工程指示 / 要求簡箋 ENGINEER INSTRUCTIONS(E.I.)

工程指示編號:	EI- 8996	修改版本:	B
	HK- 0619		
工程編號:	J 861	工程名稱:	己連拿利
收件人:	生統	發件人:	細佬
工程項目:	大樓天花框架型材加工圖 (第二批)	日期:	24/07/2025

名稱	型材加工圖	制圖	H	2025.6.19	修改	A		
材料	K125(50x50x5mm鋁通)	復核	LRA	2025.6.19	日期	2025.7.14		
顏色	UCT554575XL-3	批准			圖號	J861-YT-FT1

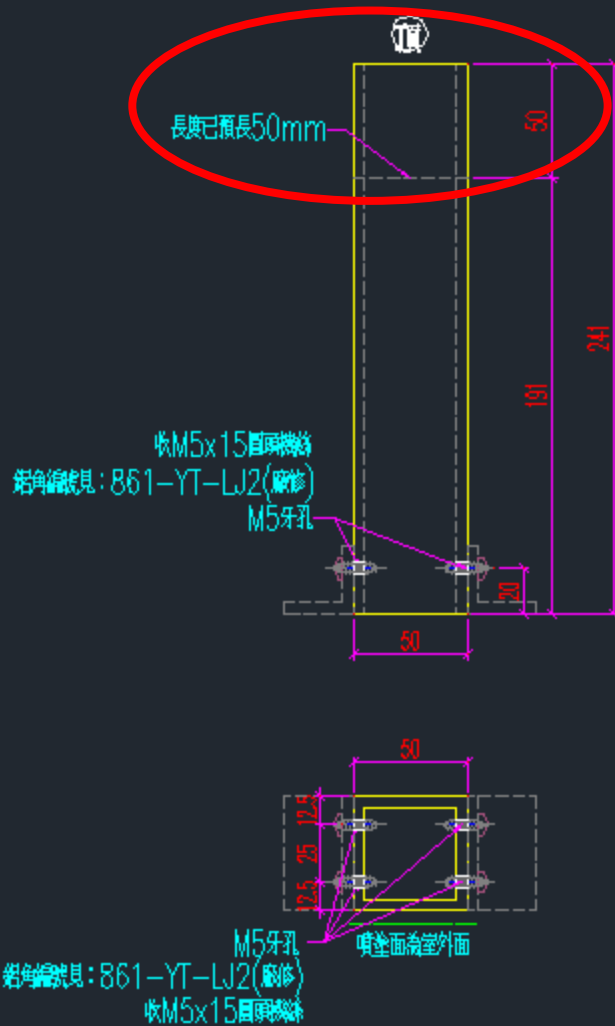
J861-YT-FT1至J861-YT-FT13的鋁通不用預長50
